VB: Dykmuseet

Under vår trevliga samvaro kom vi naturligtvis även in på SDHF:s vision för framtiden och Bengt Arne fick se på de ritningar som gjorts av Mats Fahlander. Några dagar senare kom nedanstående förslag och tankar kring exteriören på ett dykerihistoriskt museum.

Till: Kent Forsén
Ämne: Dykmuseet

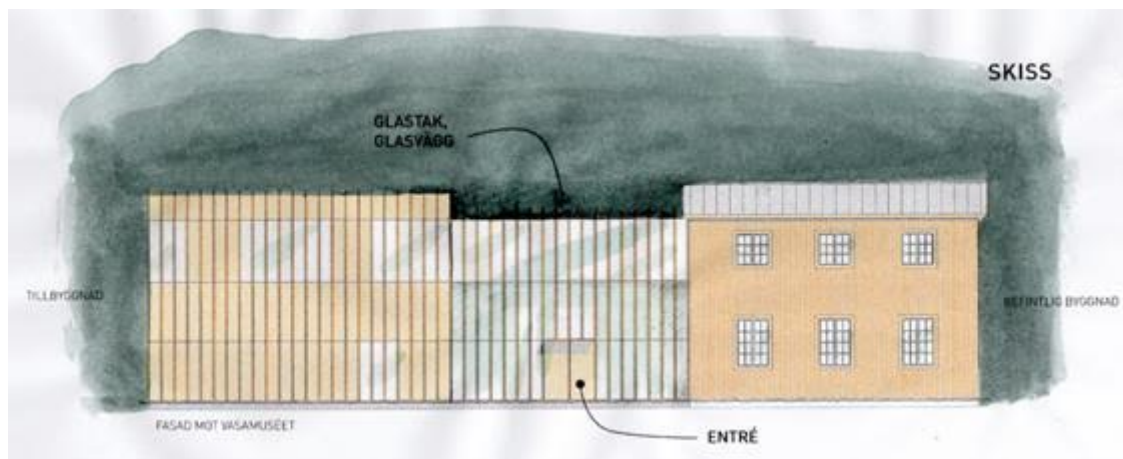
Vår vision för framtiden kommer att diskuteras i Marstrand och nedan finns de alternativ som Bengt Arne riktat uppmärksamheten på. Hans önskemål är att även funderingarna kring alternativen ska förmedlas styrelsen.

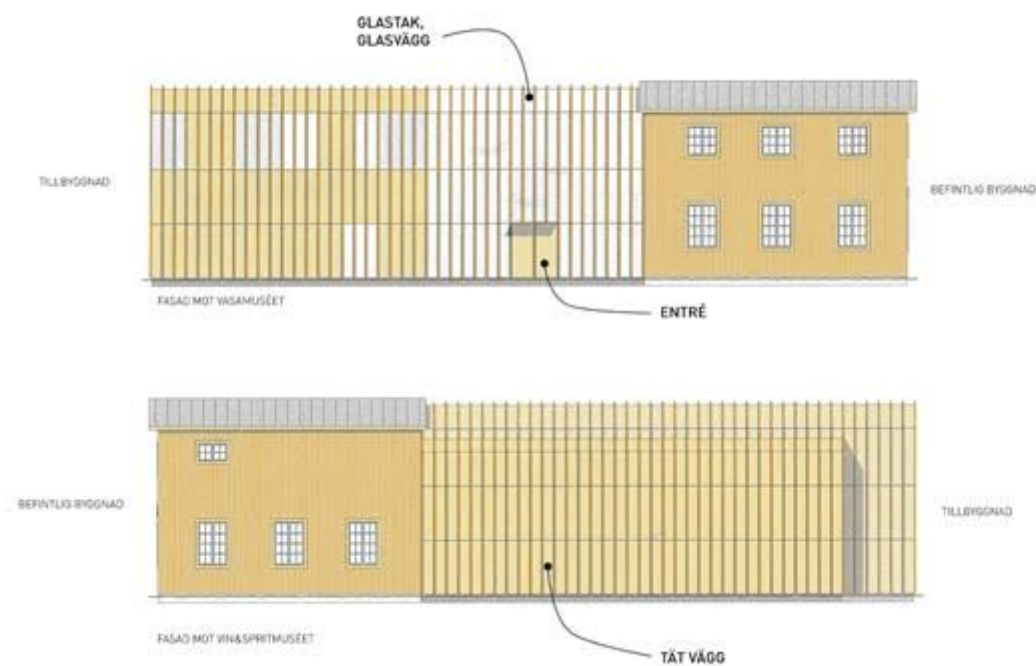
Jag tycker som du Kent, att de båda huskropparna måste åtskiljas på något sätt. Jag har skissat på olika idéer och kommit fram till att om man sänker husets mittdel en aning, så framhäver man det gamla huset och även den nya husdelen. Provade att måla mörk färg runt huset för att se den nya siluetten. Nu kommer det gamla huset fram, tycker jag...

men... då måste mittdelen av huset i glas ha **platt tak!** Lutar man taket blir det som nedan...

...inte alls bra! Fult!

Men om man sänker mittdelens tak till just under vindskivan på det gamla huset då?

Inte heller bra, tycker jag. Och då undrar jag om inte arkitekten har rätt, trots allt? Att skilja de båda huskropparna åt med att bygga **mittdelen i glas**. Det är kanske inte ryggåsen det är fel på, utan att vi på arkitektens skiss inte tydligt kan se att husdelen i mitten är av glas då den är "maskerad" med lodräta träribbor? Kanske är det dessa träribbor på mittdelen som "stör" upplevelsen av att det rör sig om tre byggnader **sammanbyggda med en glasdel**? Se arkitektens ursprungliga skiss här nedan.
